LUFTVÄRDIGHETS- ANVISNINGAR (LVA)

Motor
CONTINENTAL - 4 H
Upphåver:
CONTINENTAL - 4 G

Placering av instämplat H

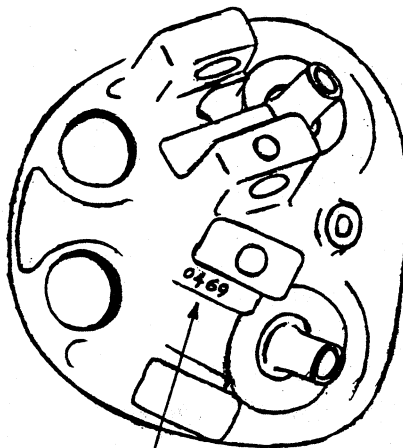
LVA nr	Gäller	Åtgärd	Tid för åtgärd	Underlag Referens	Anm
6462	Continental modell IO-470-D , -E , -F , -H , -L , -M , -N , -S , -U och -V TSIO-470-B , -C och -D vilka har cylindrar med P/N 626820 utan ett "H" instämplat på ovensidan av ventilhusets fläns vid avgasventilen samt cylindrar med nämnt P/N som har ett "H" instämplat på angiven plats men som är tillverkade före april månad 1963.	<u>Inspektion och utbyte av cylindrar</u> 1 Tag ned erfoderliga delar av motorinklädnaden och inspektera området vid skarven mellan cylinder och cylindertopp runt hela cylindern på berörda cylindrar. Inspektera med avseende på oljeläckage och spår av utläckande förbränningsgaser orsakat av sprickbildning i cylindern. Om de områden som skall inspekteras är fria från olja kan inspektionen ske direkt. I annat fall skall motorn först rengöras och köras före inspektion. Ytterligare procedurer för kontroll av eventuella läckage är att rundtaga motorn för hand och känna om skillnad i kompression föreligger samt lyssna efter utläckande luft. Förekomst av oljeläckage och förbränningsrester kan vara indikation på sprickor. Om sprickor konstateras skall berörd cylinder bytas ut före flygning. 2 Byt cylindrar med P/N 626820 som ej har bokstaven "H" instämplat enligt beskrivning samt byt "H"-stämplade cylindrar som är tillverkade före april månad 1963 mot cylindrar med P/N 626820 som har bokstaven "H" instämplat enligt beskrivning och är tillverkade eller översedda av Continental eller Rolls Royce efter april månad 1963. Då åtgärd enligt denna pos (pos 2) är utförd behöver åtgärder enligt pos 1 ej längre utföras.	1 Efter 1974-12-02: Inom 20 flygtimmar och därefter upprepat med intervall av högst 20 flygtimmar. (Under tiden 1972-10-23 till 1974-12-02 har intervallet mellan åtgärder enligt pos 1 varit 25 flygtimmar. 2 Vid första översyn som inträffar efter den 23.10.1972	<u>Underlag för identifiering av cylinder</u> Rolls Royce Service Bulletin No T-235 daterad 1973-03-08 <u>Referens</u> FAA AD No 72-20-2 rev AD No 73-7 rev AD No 74-3 rev AD No 74-20	Cylindrarnas tillverkningsdatum (månad och år) är instämplat på en bearbetad yta vid en av vipparmarnas ena lagring. Tillverknings datum Med ordet "översyn", avses i denna LVA både hel översyn och cylinderöversyn. Vid cylinderöversyn gäller LVA:n såväl en-skild cylinder som komplett sats cylindrar.

I de fall cylinderns tillverkningsdatum inte går att finna eller läsa skall cylindern identifieras med hjälp av angivet underlag.
